Gamma H&C	Modello OPERA TOUCH – CONCERTO TOUCH – BRIO TOUCH	N° I.T. 11_2022
Matricola Vedi pag. 3 / 3	Oggetto RICODIFICA MACCHINE con NUOVA SCHEDA CPU TOUCH

Motivo della modifica

Retro dell'attuale scheda CPU con il chip
Wi-Fi e Bluetooth ora **non disponibile**

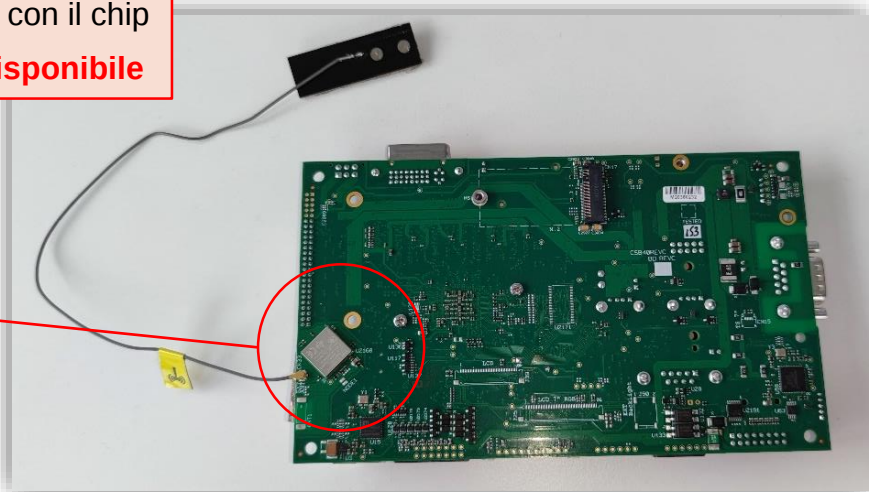
A fronte di criticità di approvvigionamento del chip "Wi-Fi e Bluetooth"

si procede con l'introduzione di una **nuova** scheda CPU senza chip "Wi-Fi e Bluetooth",

Chip **Wi-Fi e Bluetooth**

Nota bene: per garantire la funzionalità di connettività è in via d'approvazione l'introduzione di un **dongle USB**. La sua introduzione e disponibilità verrà comunicata con una notizia integrativa.

- ✓ La **scheda pre - modifica CPU Touch** con il chip "Wi-Fi e Bluetooth", attualmente non disponibile per la mancanza del componente sopra citato, mantiene il codice a ricambio: **261137**
- ✓ La **nuova scheda CPU Touch** senza il chip "Wi-Fi e Bluetooth" ha il seguente codice a ricambio: **265555**
